Doc No. GK04-SC-Z02 Rev.0

補足説明資料 1-1

申請時からの変更（補正）内容について

図 3-1 トランニオン接続部の評価モデル

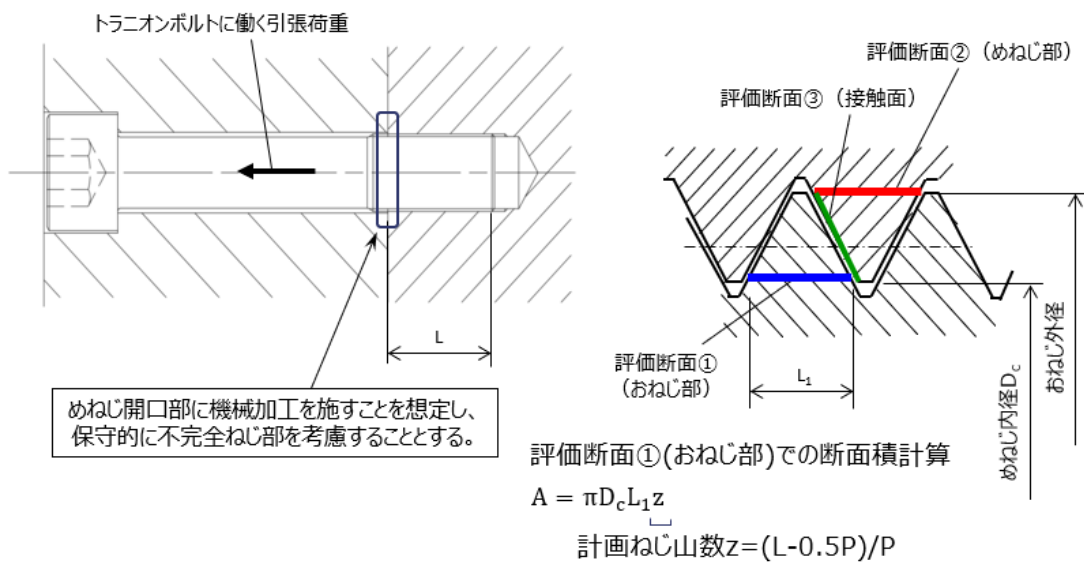
- ・地(1)：トラニオン接続部－支圧応力評価の追加による評価結果及び設計基準値の見直し

トラニオン接続部において、トラニオンボルトのねじ山の支圧応力評価が必要と考え、その評価を追加した。項目の名称もトラニオン接続部に見直した。

トラニオン接続部の断面積の計算において、めねじ部のねじ山の数を設計計画値で評価していたが、審査と並行して社内で製造検討を行う中で、めねじ開口部の機械加工として一般的な加工方法を想定し、より保守的にめねじ開口部の不完全ねじ部を考慮した評価へ変更することとした。概要を図 3-1 に示す。

- ・トラニオン接続部(おねじ部)の支圧応力の評価基準値  
797MPa(fp) → 1195MPa(1.5fp\*)
- ・トラニオン接続部(めねじ部)のせん断応力の評価基準値  
150MPa(Su) → 150MPa(0.4Su)

見直し前 (申請時)			見直し後 (補正)		
項目	計算値 (MPa)	設計基準値 (MPa)	項目	計算値 (MPa)	設計基準値 (MPa)
トラニオン 接続部	96	126	トラニオン 接続部	75	150

図 3-2 コンパートメントの評価モデル (水平軸方向からの地震加速度)

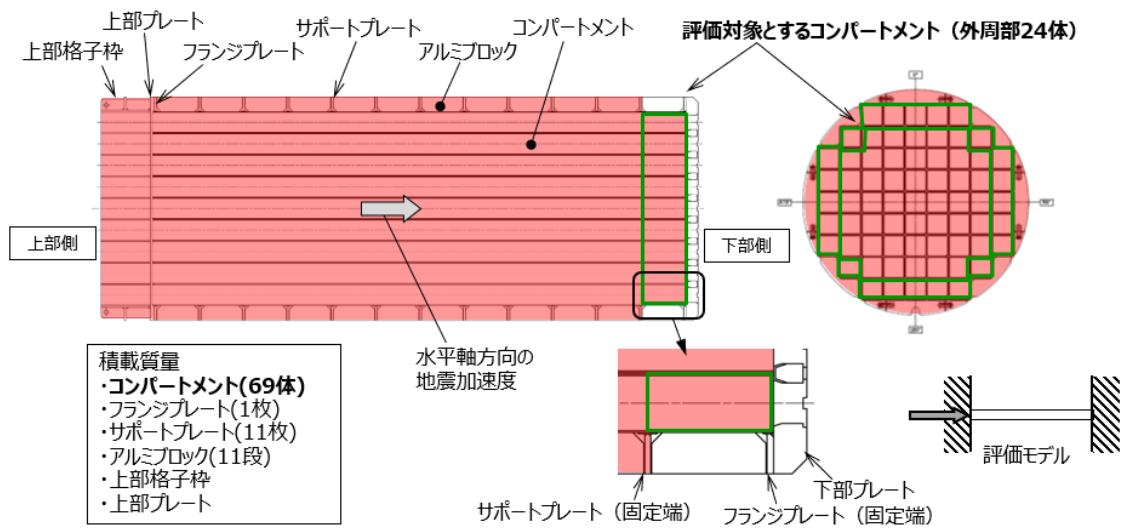
・地(3)：バスケットー評価結果の見直し

コンパートメントの評価において、水平軸方向加速度による圧縮荷重に加えて、鉛直下方向加速度によるせん断応力と曲げ応力を合わせた応力強さを加えた評価を行っていたが、せん断応力と曲げ応力の評価位置が異なることから、分けて評価するべきと判断し、評価の見直しを行った。

しかし、再確認の結果、設置許可基準規則解釈に基づき各地震力（水平及び鉛直地震力）を同時に不利な方向に組み合わせて作用させることを考慮するため、申請書に用いた評価方法と同じ水平地震力による圧縮と鉛直地震力による曲げおよびせん断を組み合わせた荷重により評価ことにする。ただし、審査の過程で津波の影響に対するコンパートメントの軸方向の圧縮評価において独立した中央部のコンパートメントの重量を保守的に考慮することとしたため、地震の評価において同様の考慮が必要と判断し、評価結果を見直すこととした。

- ・水平軸方向の地震加速度による評価としてコンパートメント 69 体を積載質量とし、サポートプレート及びアルミブロックの荷重を受ける外周部のコンパートメント 24 体を評価対象とした圧縮応力の評価を行う。詳細を図 3-2 に示す。
- ・各地震力（水平及び鉛直地震力）を同時に不利な方向に組み合わせて作用させることを考慮するため、申請書に用いた評価方法と同じ水平地震力による圧縮荷重と鉛直地震力による曲げおよびせん断を組み合わせた荷重により評価する。

見直し前（申請時）			見直し後（補正）	
応力の種類	計算値 (MPa)		応力の種類	計算値 (MPa)
鉛直方向応力強さ	4.9	➡	鉛直方向応力強さ	4.9
水平方向圧縮	2.4		水平方向圧縮	4.7
組合せ応力	7.3→8		組合せ応力	9.6→10
